RESOLUCION N.º

POR MEDIO DE LA CUAL SE NIEGA UN PERMISO DE OCUPACIÓN DE CAUCE Y SE ADOPTAN OTRAS DETERMINACIONES

Que funcionarios de la Corporación procedieron a evaluar la información presentada, relacionada con la fuente a intervenir, realizaron visita técnica el día 10 de marzo de 2024, generándose el informe técnico N° **IT-02444-2025** del 23 de abril de 2025, dentro del cual se formularon las siguientes observaciones y conclusiones las cuales son parte integral del presente acto:

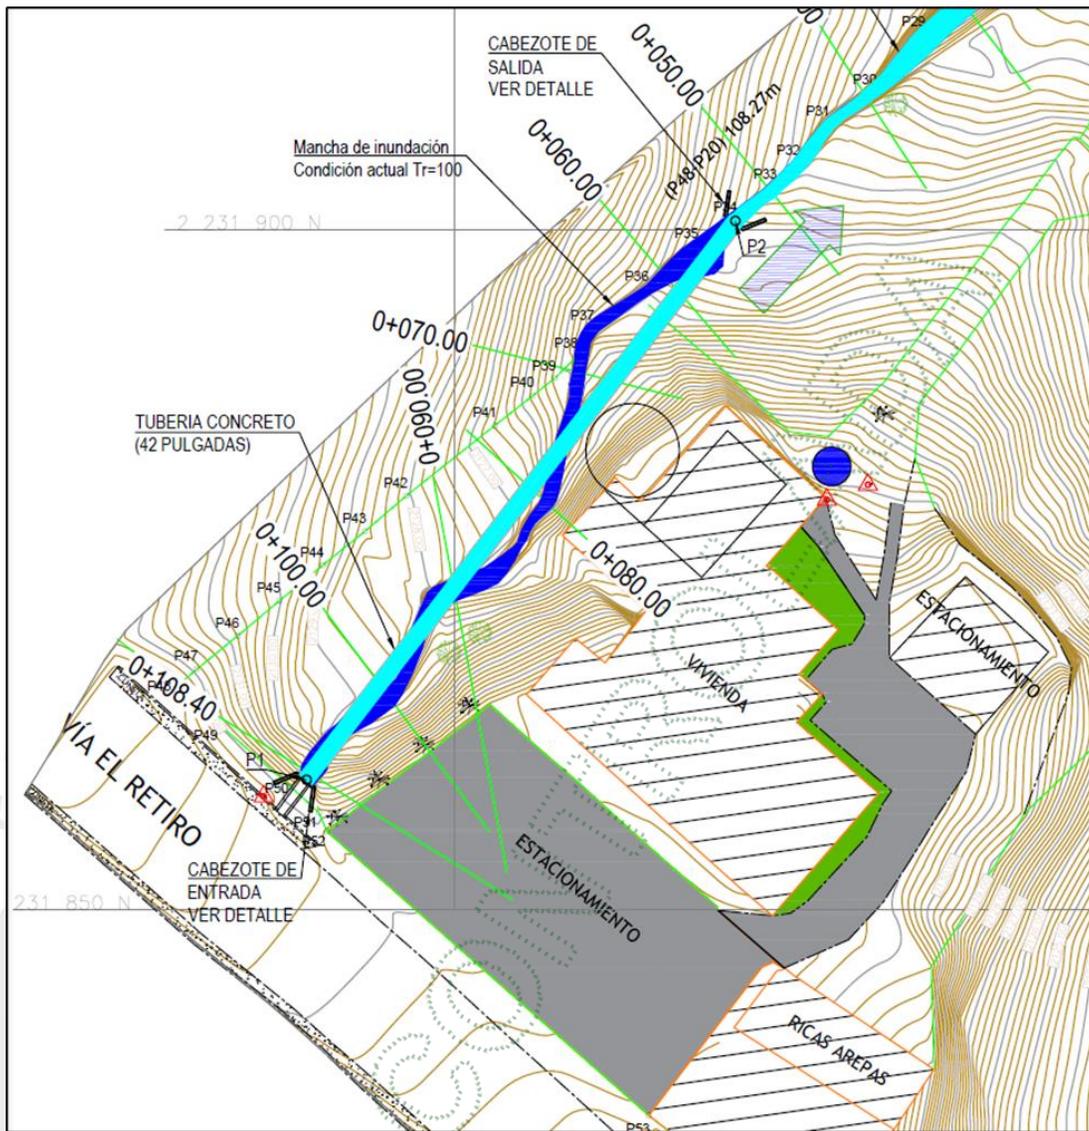
Con la obra hidráulica se propone aprovechar un sector del predio de interés encauzando la fuente en una longitud de 52.11 m, con la intención de ampliar la zona de parqueadero del estadero Ricas Arepas, para lo cual se estaría rectificando la fuente y cambiando su alineamiento como se observa en los planos presentados dentro de la solicitud del trámite, adicionalmente, para la intervención proyectada se debe construir sobre la tubería y por ende la fuente un lleno de altura variable, en más de 10 m de altura, de acuerdo a lo observado en campo.

Dicha intervención va en contravía con lo establecido en el Decreto 1076/2011 en su Artículo 2.2.3.2.24.1 “Prohibiciones. Por considerarse atentatorias contra el medio acuático se prohíben las

siguientes conductas: ...a. La alteración nociva del flujo natural de las aguas; c. Los cambios nocivos del lecho o cauce de las aguas.

Ilustración N° 1. Área de influencia - Polígonos de Thiessen

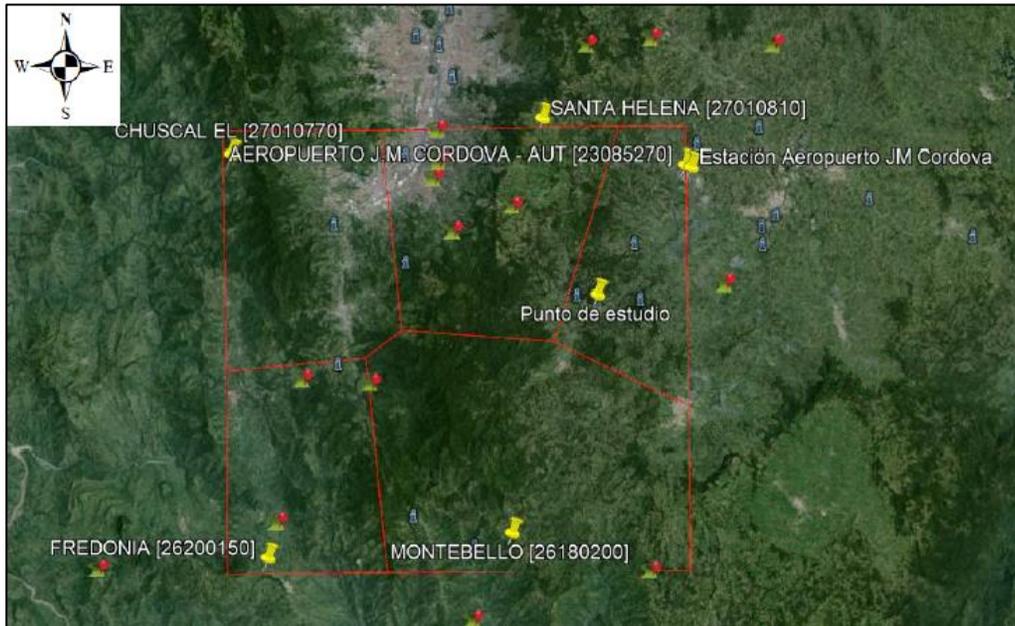
Dado que la cuenca de estudio no cuenta con registros hidrológicos suficientes que permitan determinar la curva IDF, se obtienen por medio del cálculo de las áreas aferentes de la cuenca con respecto a la distribución espacial de las estaciones de precipitación existentes en la zona con el uso del método de los polígonos de Thiessen, siendo la estación Aeropuerto J.M. Córdoba - AUT de mayor influencia en el área de interés.

Ilustración N° 3. Obra existente, aguas arriba de la obra a implementar

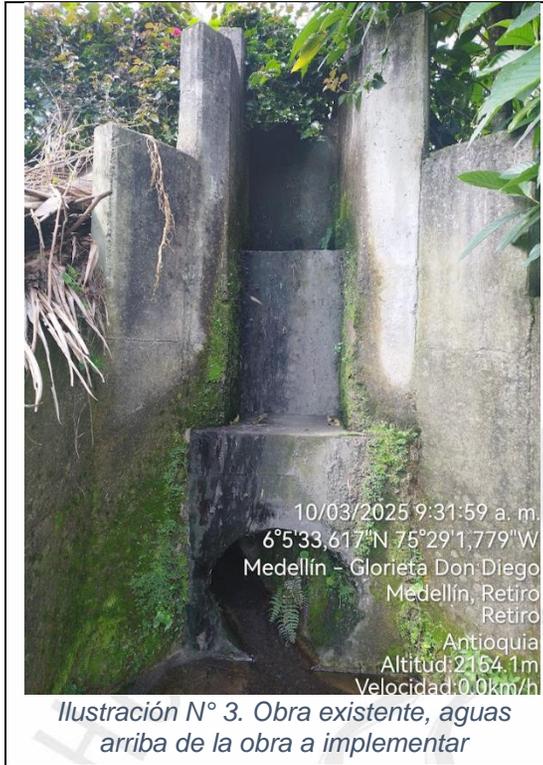
Se realiza visita ocular al sitio de interés donde se observa una obra de cruce existente aguas arriba de la obra propuesta, la nueva obra hidráulica se pretende adosar a la existente, así mismo se verifican las condiciones actuales de la fuente a su intervención, así como las características geomorfológicas y topográficas.

Ilustración N° 5 Perfil longitudinal tubería propuesta

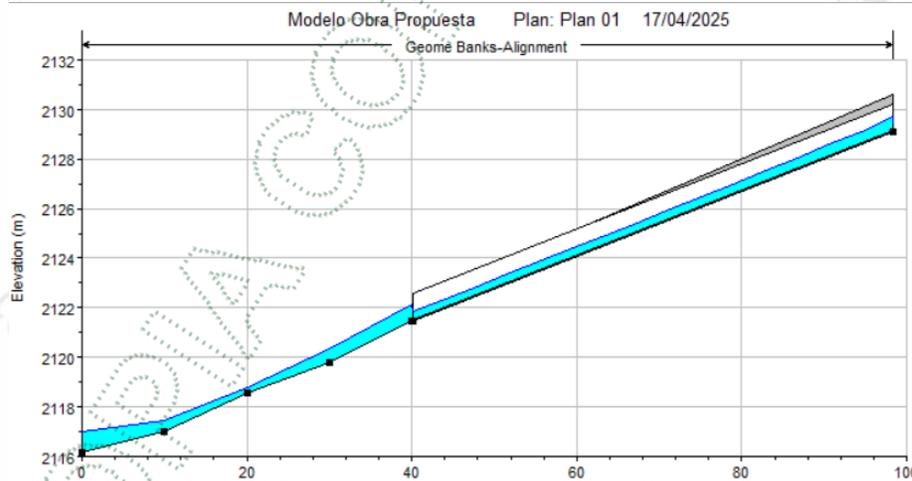
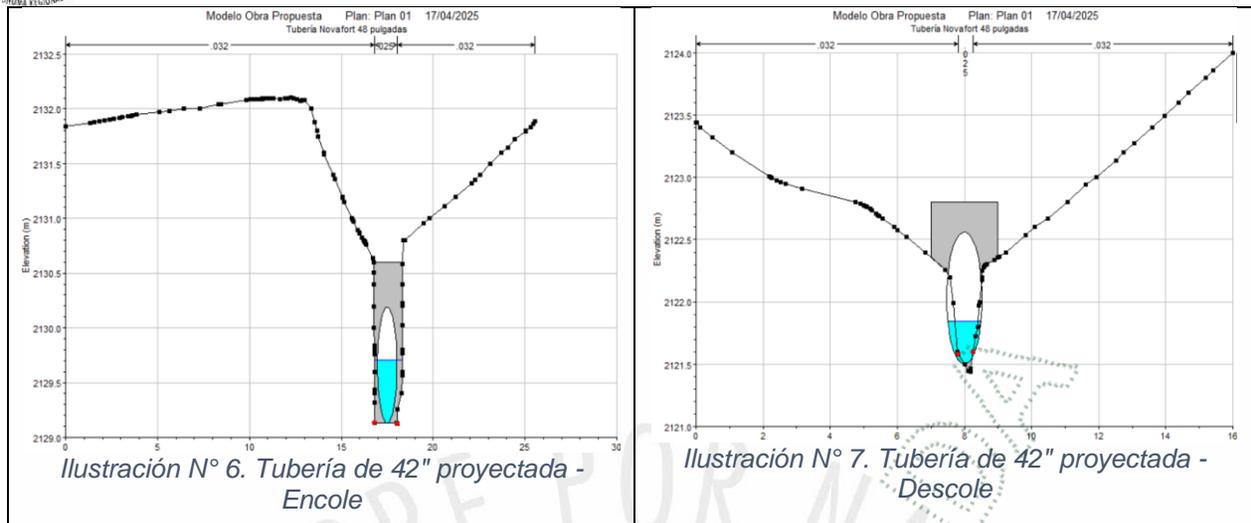
Aunque la obra propuesta, tubería en concreto de 42" cumple con transportar el caudal del $Tr= 100$ años, el encauzamiento de la fuente supone una intervención nociva dado que se estaría rectificando y cambiando el alineamiento de la fuente lo que va en contravía de lo establecido en el Artículo 2.2.3.2.24.1 del Decreto 1076/2011, en lo referente a: a. La alteración nociva del flujo natural de las aguas; c. Los cambios nocivos del lecho o cauce de las aguas.
